改善箇所説明図

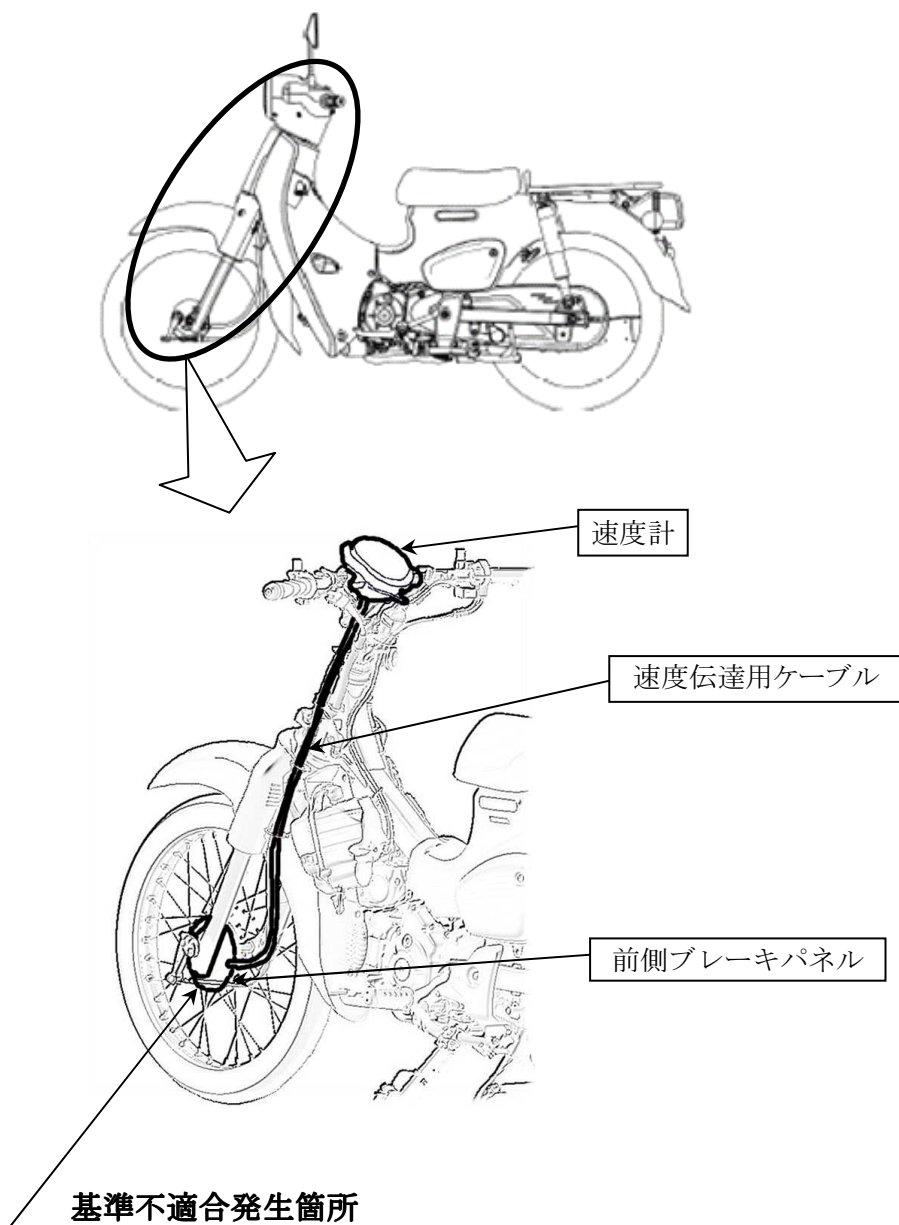
速度計において、速度伝達用ケーブルを組付ける前側ブレーキパネルを塗装する治具管理が不適切なため、当該ケーブルの挿入穴に塗装が付着し、径が小さいものがある。そのため、ケーブル組付け時に強く押し込むと、最悪の場合、ケーブル先端が曲がりタイヤの回転が伝わらず、速度計が作動しない。

全車両、前側ブレーキパネルを良品と、速度伝達用ケーブル及び速度計を新品と交換する。

注： は交換部品を示す。

識別：車台番号打刻部付近に白色の識別ラベルを貼付する。
